京都大学複合原子力科学研究所の原子炉施設  
[京都大学臨界実験装置(KUCA)]の変更に係る  
設計及び工事の計画の承認申請書

(KUCA軽水減速炉心用低濃縮燃料要素の製作)  
(KUCA固体減速炉心用低濃縮燃料要素の製作)

2023年4月25日

# 前回のヒアリング(2023/4/6)における質問一覧

## 固体第2項

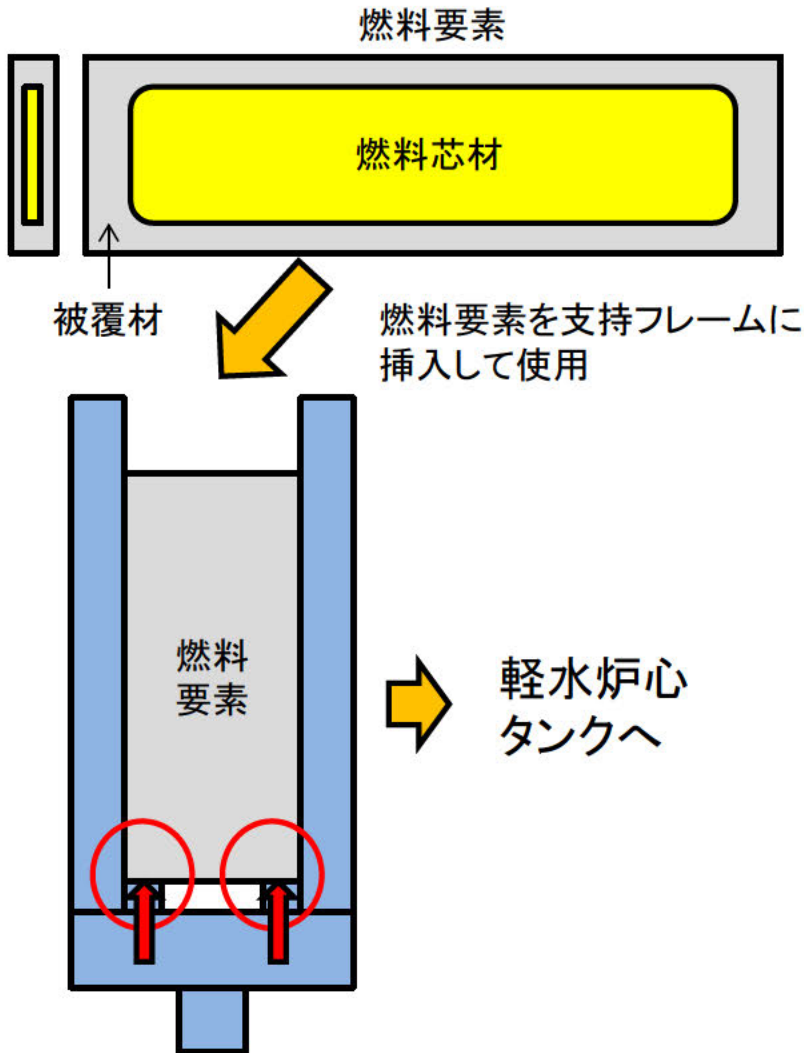
No.	質問内容
①	<p>【技術基準規則第22条第2項】 技術基準規則第6条(地震による損傷の防止)を適合対象条項から除いているのであれば、技術基準規則第22条第2項「燃料体、減速材及び反射材並びに炉心支持構造物は、最高使用圧力、自重、附加荷重その他の燃料体、減速材及び反射材並びに炉心支持構造物に加わる負荷に耐えられるものでなければならない。」において、地震荷重を考慮しなければならない。これを適合性の資料に加えること。</p>

- 設置変更承認申請書の添付書類八の8-1-4-2節より、燃料要素の耐震重要度分類はCである。
- 垂直方向の耐震荷重を考慮するために、自重、附加加重を1.24倍したものと、それらが作用する被覆材の耐力を比較する。

燃料要素はアルミニウム製の額縁の内部にウランモリブデン・アルミニウム分散型燃料のコンパクト(圧縮して成型したもの)を入れ、その上にアルミニウム製の板を置いて周囲を溶接している構造である。燃料要素は燃料さや管に収納されて炉心格子板に固定し、常圧の条件下で使用されるため、燃料芯材の強度は考慮せず、荷荷がかかる被覆材への追加荷重及び自重を評価の対象とする。

追加荷重[N/mm <sup>2</sup> ]	被覆材の耐力[N/mm <sup>2</sup> ]
	63.7

↓ ×1.24

地震荷重を考慮しても、アルミニウム被覆材の耐力に対して十分に小さく、要求事項に適合する設計
